DEPARTEMENT DES HAUTES-ALPES
 COMMUNE DU MONTEUR-LES-BAINS (05220)
 REVISION GENERALE DU PLAN LOCAL
 D'URBANISME
 4. REGLEMENT - 4.5. Plan de zonage - Les Gibertins / La
 Freyral / Le Berré / Buisson
 Apticité
 ÉCHELLE : 1:2 000

Projet Arrêté du Plan Local d'Urbanisme (PLU) de la commune de Le Monétier les Bains

Enquête publique portant sur le projet de révision du Plan Local d'Urbanisme
A l'attention de Madame Agnès VIAUD, Commissaire enquêteur

Objet : Enquête publique relative à la révision générale du Plan Local d'Urbanisme de la commune du MONETIER-LES-BAINS – Observations de Madame Edwige LADRIERE propriétaire de trois parcelles cadastrées AB n° 1284, 1397 et 1400, sises sur le territoire de la commune du MONETIER-LES-BAINS.

Schéma d'aménagement de l'OAP n°3

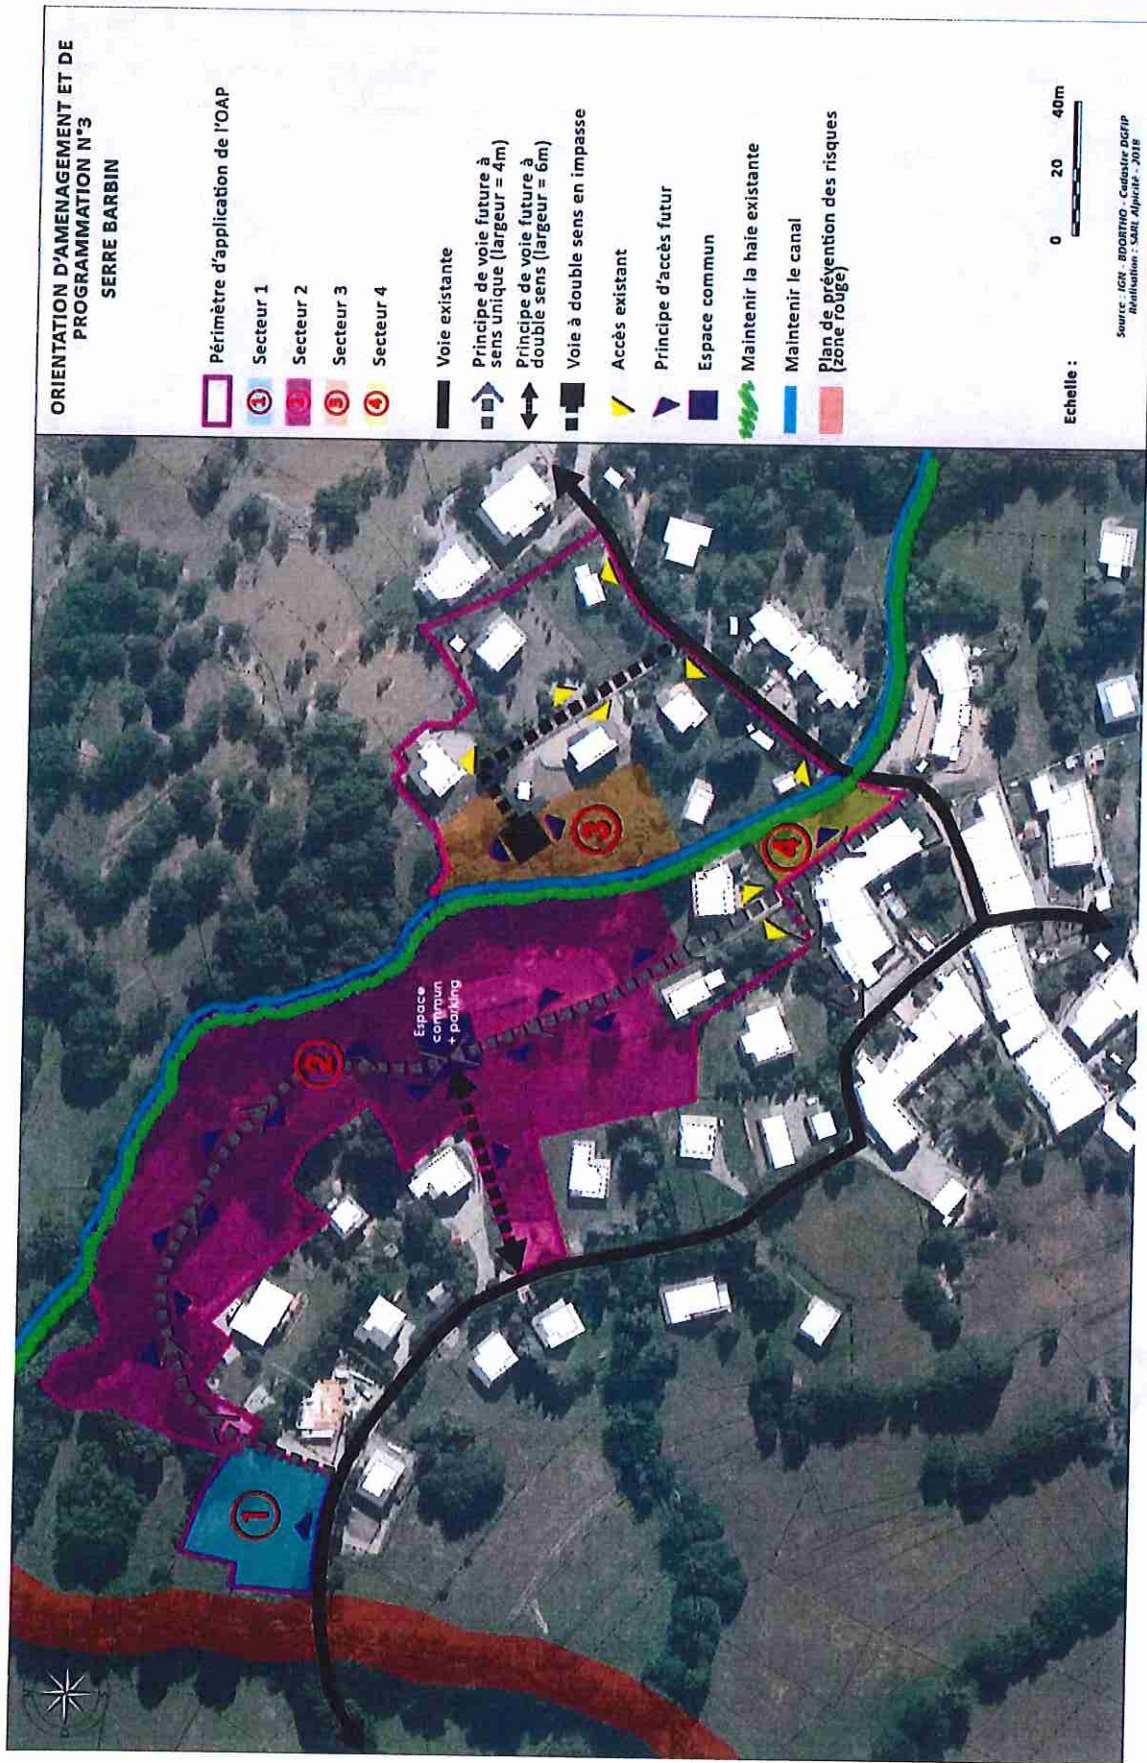
Le projet OPA n°3 conduit a dénaturée le site du Serre Barbin. Par ailleurs ce site est desservie par une voirie très étroite, qui ne peut agrandie du fait de l'implantation des maisons. Augmenter de 200 les lits aboutit à une situation surréaliste car les habitants ne pourront pas accéder aux logements.

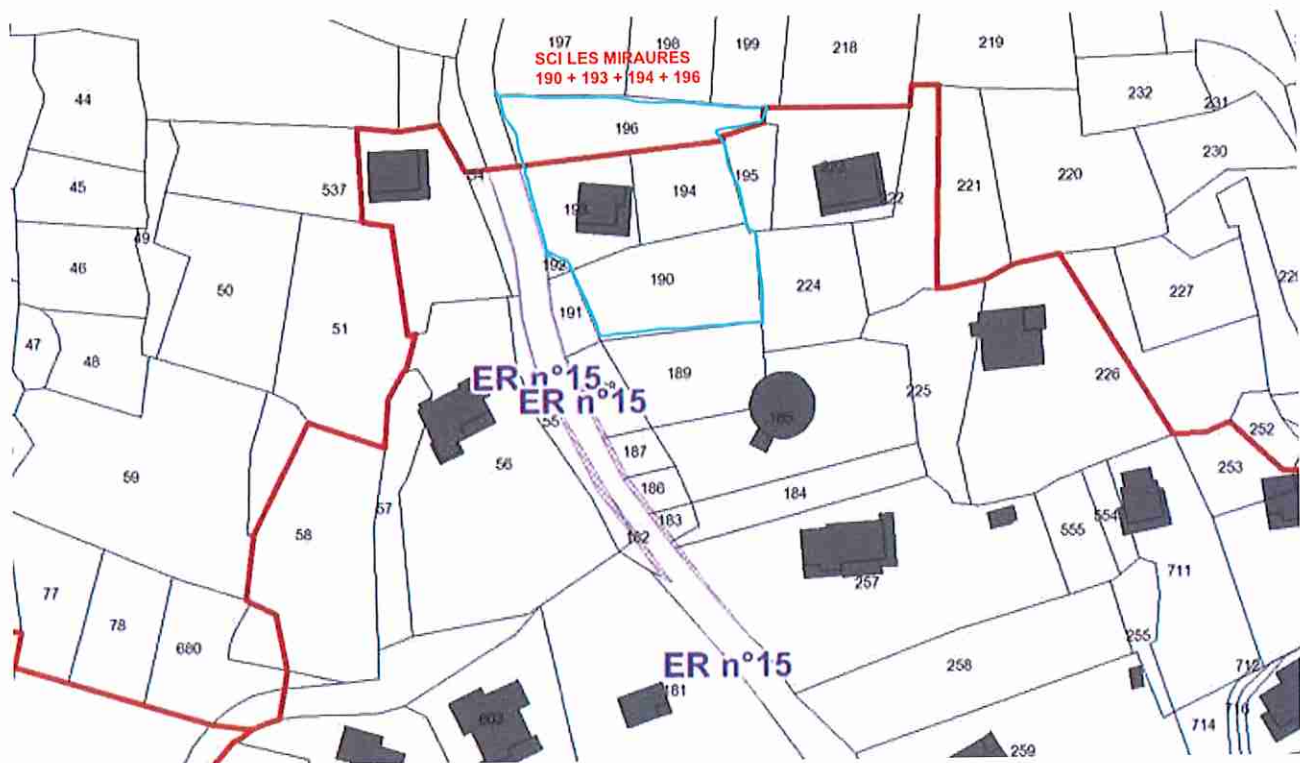
dans le projet de PLU la parcelle AD196 n'est pas incluse dans la zone ERN15.

nous sollicitons la possibilité d'intégrer cette parcelle dans la zone ERN15.
